Bebauungsplan "Am Jauchernbach"- 1 Änderung, Verfahren gemäß § 13 a BauGB,  
Beteiligung nach § 4 Abs. 2 BauGB  
Ihr Schreiben vom 11.10.2021

**Bebauungsplan und örtliche Bauvorschriften gem. § 13 a BauGB "Am Jauchernbach - 1. Änderung", Planbereich Nr. 15.01//1, Gemarkung Kirchheim unter Teck, Lkr. Esslingen (TK 25: 7322 Kirchheim u. Teck)**

## **Bebauungsplan „Am Jauchernbach“ 1. Änderung, Gemarkung Kirchheim unter Teck**

**Bebauungsplan und örtliche Bauvorschriften  
„Am Jauchernbach“ – 1. Änderung  
in Kirchheim unter Teck  
Beschleunigtes Verfahren nach § 13a Baugesetzbuch (BauGB)  
Beteiligung gemäß § 3 Absatz 2 BauGB in Verbindung mit  
§ 4 Absatz 2 BauGB**

Kirchheim  
Am Jauchernbach

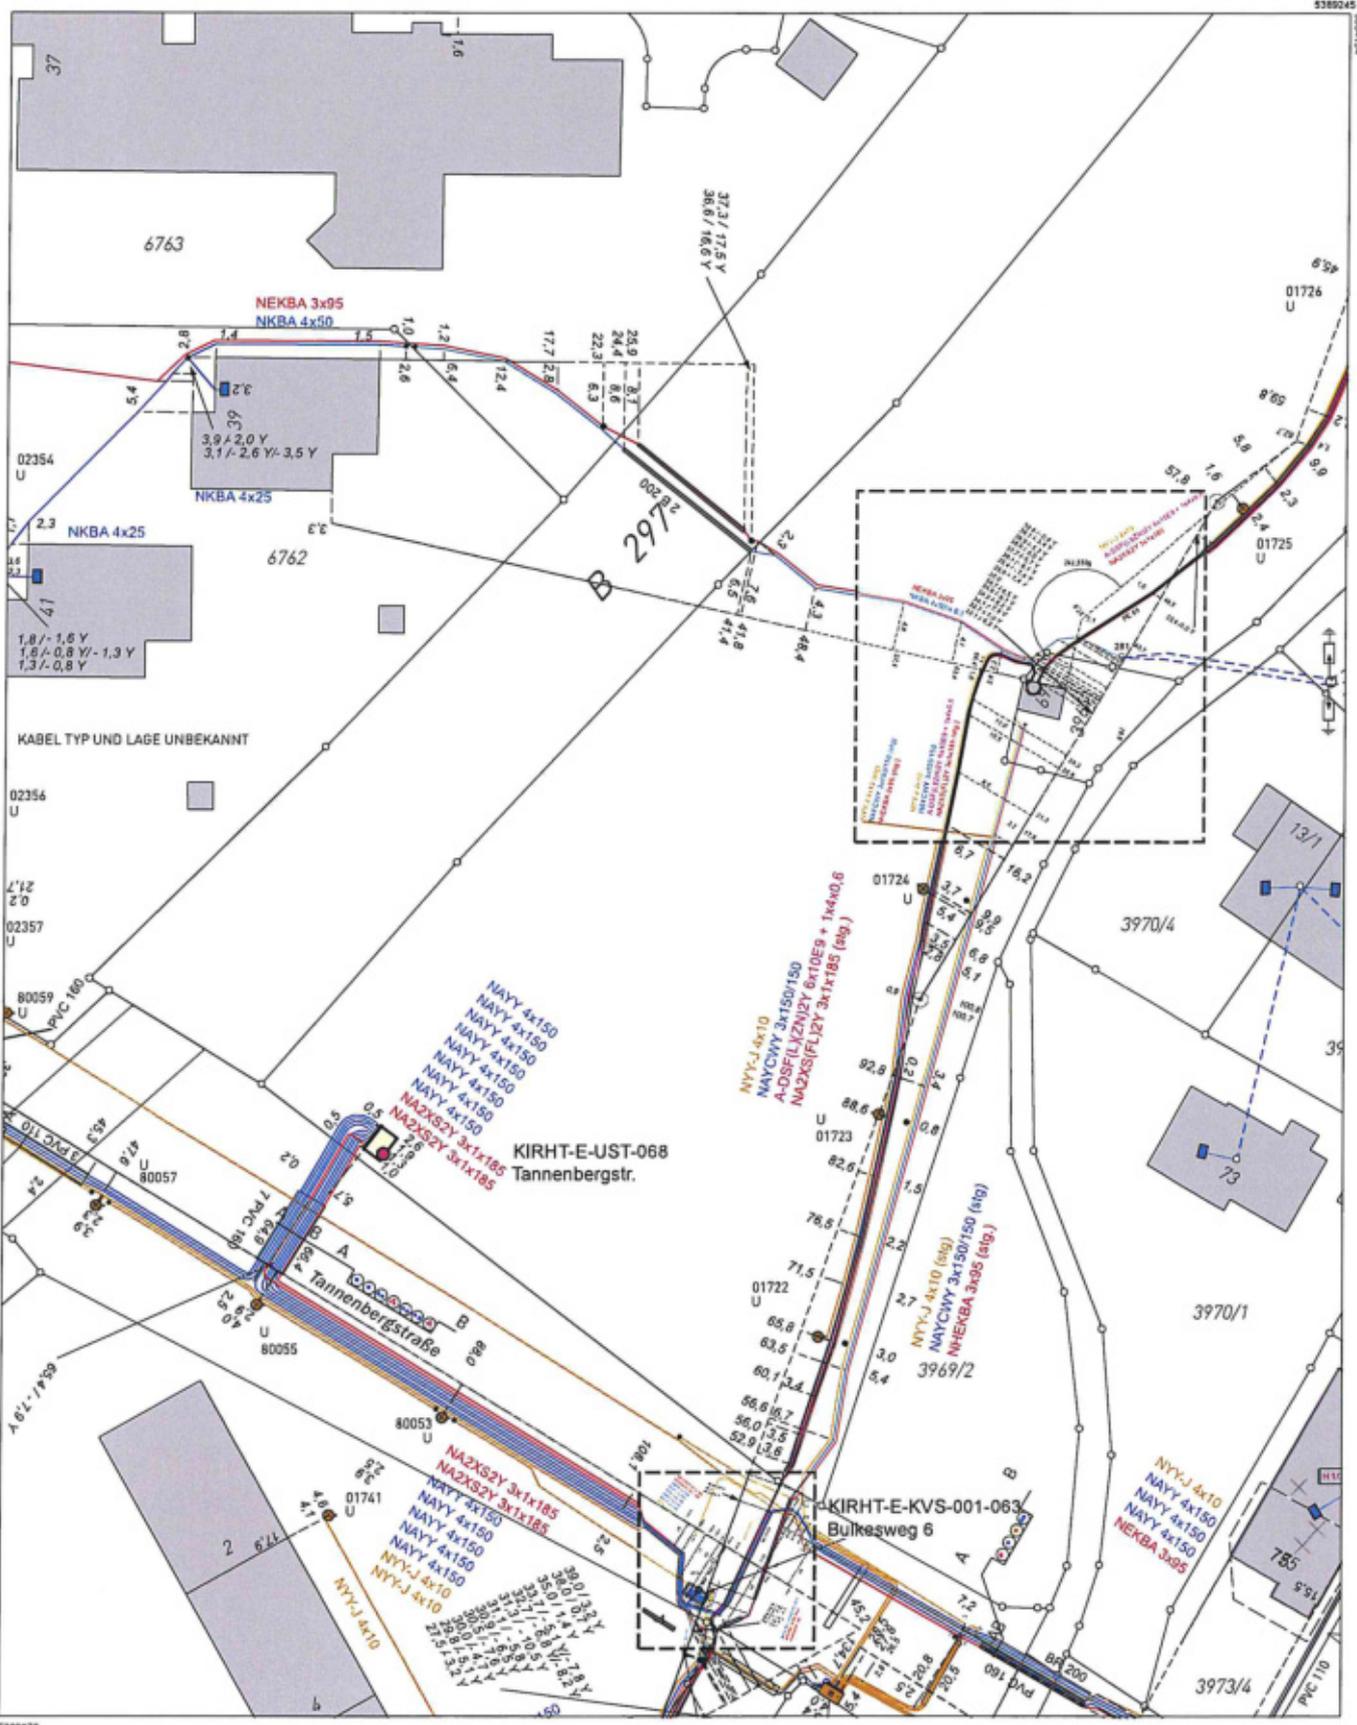
Im nördlichen Bereich des Baufensters verläuft ein 10-kV-Kabel (siehe Plananschnitt), dieses muss eventuell umgelegt werden.

Im Bereich der Zufahrt zu den Stellplätzen befinden sich bahuhinderliche Leitungen.
